Bomen Effect Analyse

Patrijs
Deurne

Status rapport: Definitief 6 april 2021

Project **Nieuwbouw huisvesting kleinschalig
wonen te Deurne**

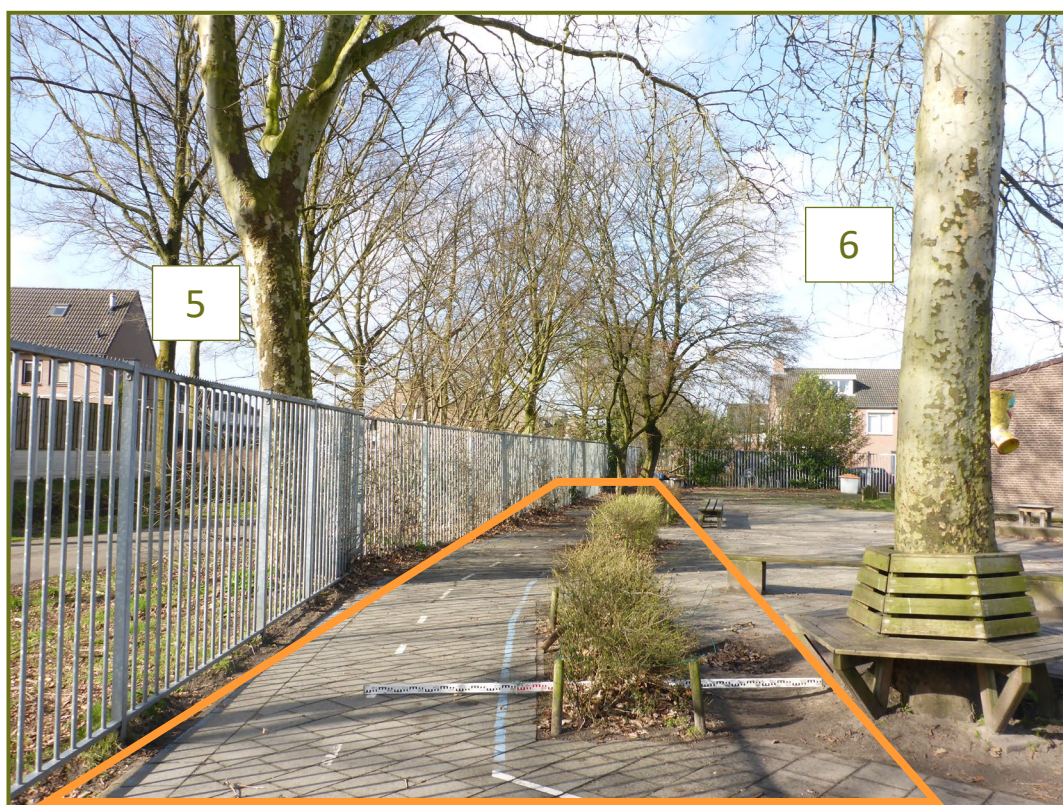
Aan de zuidzijde van het schoolplein wordt een nieuwe inrit gerealiseerd. Tegen de huidige grens van het schoolplein, waar nu het hekwerk staat.

Hierdoor kunnen de bomen 2 en 3 zeker niet behouden blijven.

De nieuwe rijbaan wordt ook vlak langs boom 4 aangelegd. De werkzaamheden resulteren bij deze boom in een percentage wortelverlies van 10-20 %. Dit percentage is acceptabel.

De ruimte tussen de stamvoet van de bomen 5 en 6 is 4 meter. Dit is erg krap voor een rijbaan. Zie afbeelding op de volgende pagina.

Het huidige cunet onder het schoolplein is 20-25 cm. Verwacht wordt dat bij de realisatie van de rijbaan en parkeerplaatsen een cunet wordt ontgraven van 40-50 cm. Deze werkzaamheden resulteren in een percentage wortelverlies van 20-30 %. Dit percentage is onacceptabel en heeft een tijdelijke tot structurele conditievermindering tot gevolg. Daarbij wordt de groeiplaats blijvend verkleind en kunnen wortels niet meer herstellen.
